製品標籤記載內容變更/追加網頁版使用說明之通知

安全開關

茲因 2017 年 1 月發行的產品變更通知「安全開關追加鎖定監視標誌、UL 標誌更新、以及追加網頁版使用說明（編號：T-2016024)」，有部分機種至今尚未實施，造成不便深感抱歉。
關於目前的實施狀況與後續的對應方式，請參下方紅字或紅框標示之內容，特此通知。

型式	變更前	變更後
HS5E 型

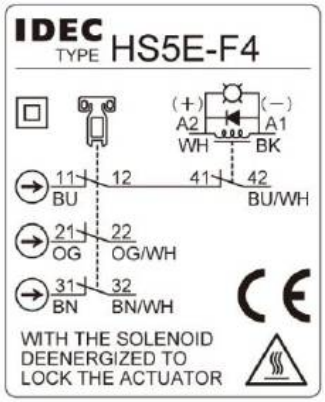
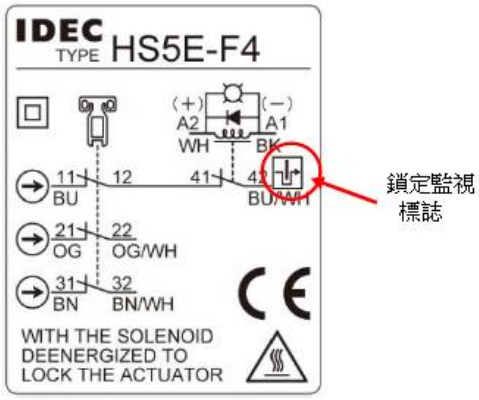
（1）製品標籤上追加鎖定監視標誌

所有的 HS5E 型、HS5E-K 型、HS1E-K 型安全開關，都會在製品標籤和使用手冊上追加鎖定監視標誌（如右圖）。

・本鎖定監視標誌是 EN ISO/ISO14119 9.2.1 項新記載的標誌，
　表示滿足 EN ISO/ISO14119 的要求事項：
　- 加鎖式防護裝置的一般原則（5.7.1 項）
　- 加鎖式防護裝置的鎖定原則（5.7.2.2 項）

標示本鎖定監視標誌的鎖定監視回路（接點），可在同一回路（接點）進行防護門的位置監視和鎖定功能的監視。（僅在防護門關閉且呈鎖定狀態時，鎖定監控回路（接點）為 ON）

型式	變更前	變更後
HS1B 型

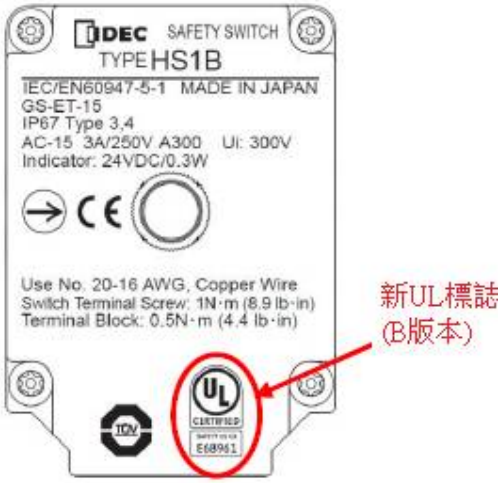
（2）更新 UL 標誌

變更製品標籤上的 UL 標誌。

變更前	變更後
UL 標誌	c UL US LISTED	UL CERTIFIED SAFETY US·CA E68961 A版本 UL CERTIFIED SAFETY US·CA E68961 B版本

識　別　標　示

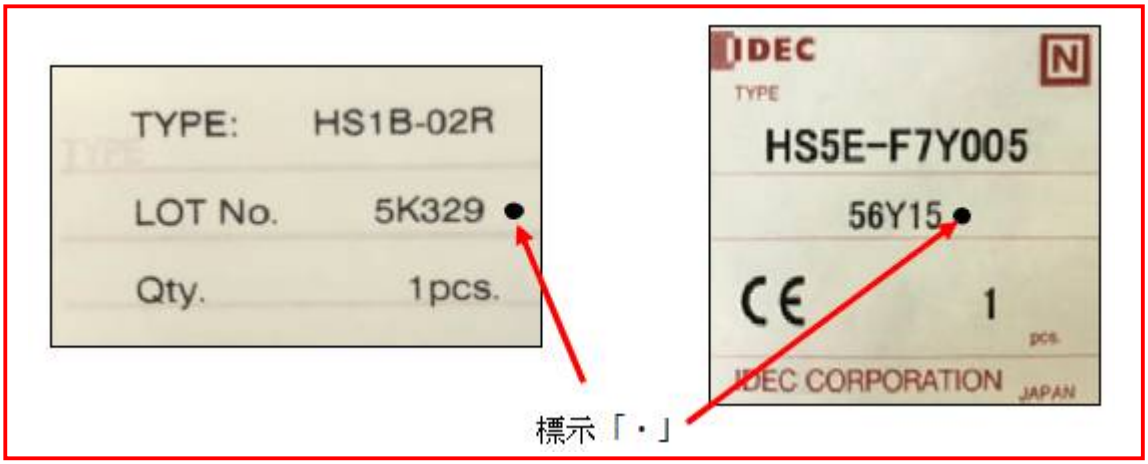
變更後的製品，外裝盒的批號（Lot No.）尾端將追加標示「・」。

※請注意，此識別標示期間為

- HS1B 型、HS2B 型及部分的 HS5E 型、HS5E-K 型：2018 年 12 月製造品為止。
- HS1E-K 及部分的 HS5E 型、HS5E-K 型：2016 年 12 月製造品為止（已實施完畢）。
